Zpráva k projektu PM-03

Projekt: **Obnova kostela sv. Jakuba v Kutné Hoře**

Předmět: změna osazení táhrel v 2.np

Obrázek 2: 2.np, pokladnice: Původní návrh zajištění obvodového zdiva

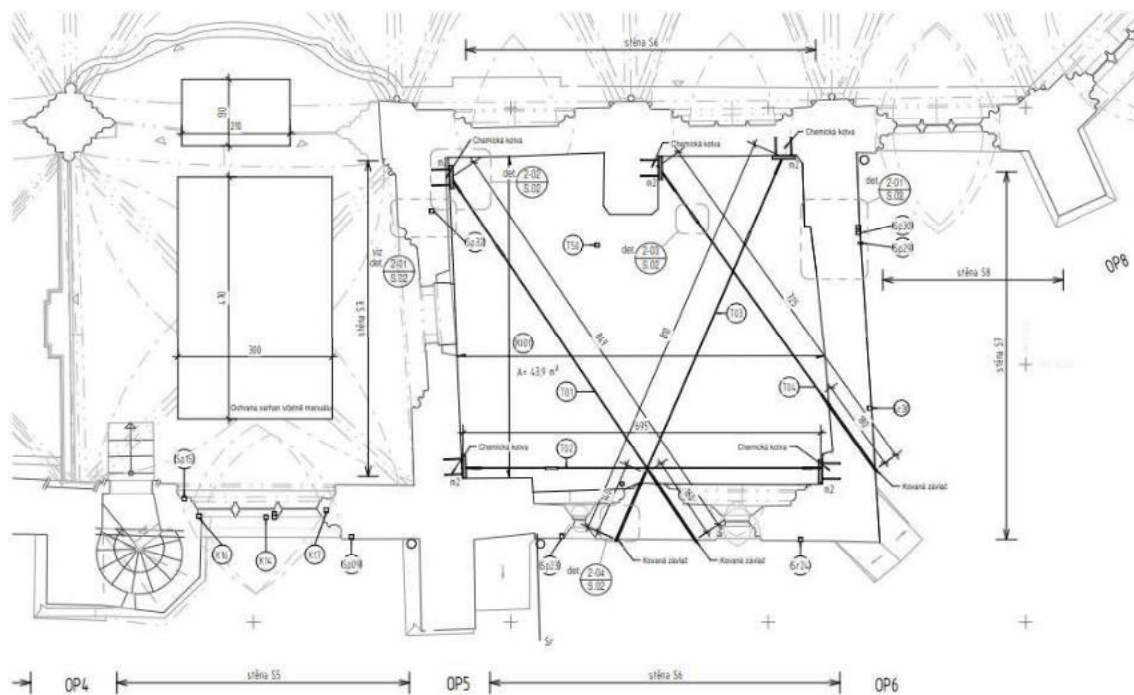
Na úrovni 2.np se bude realizovat sanace původních táhrel T50 a T51 a osazení táhrel T01, T03 a T04 se vypustí.

Obrázek 3: Pokladnice: Původní návrh zajištění obvodového zdiva, změna polohy táhla T-02 v řezu

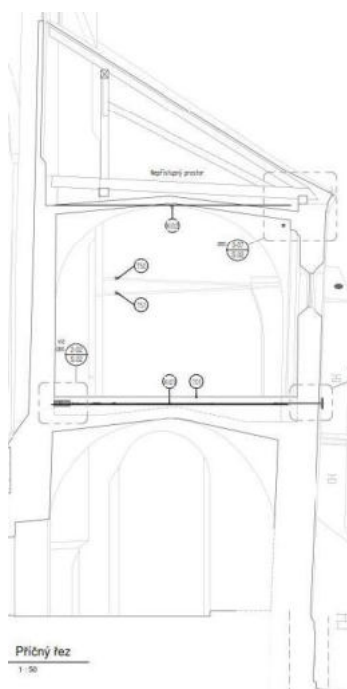
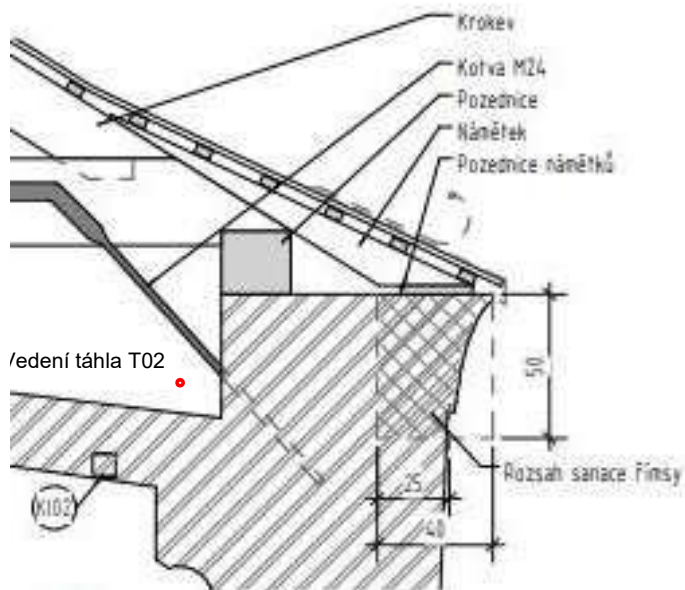
Táhlo T02 místo na úrovni 2.np bude osazeno na úrovni podkroví 2, tj nad klenbou pokladnice pod vaznými trámy cca 15 cm nad rubem klenby. Přesná poloha bude vyznačena na místě. Kotvení táhla ve stěně u opěráku OP5 zůstane stejné, kotvení na štítu u opěráku OP6 bude pomocí kované závlače.
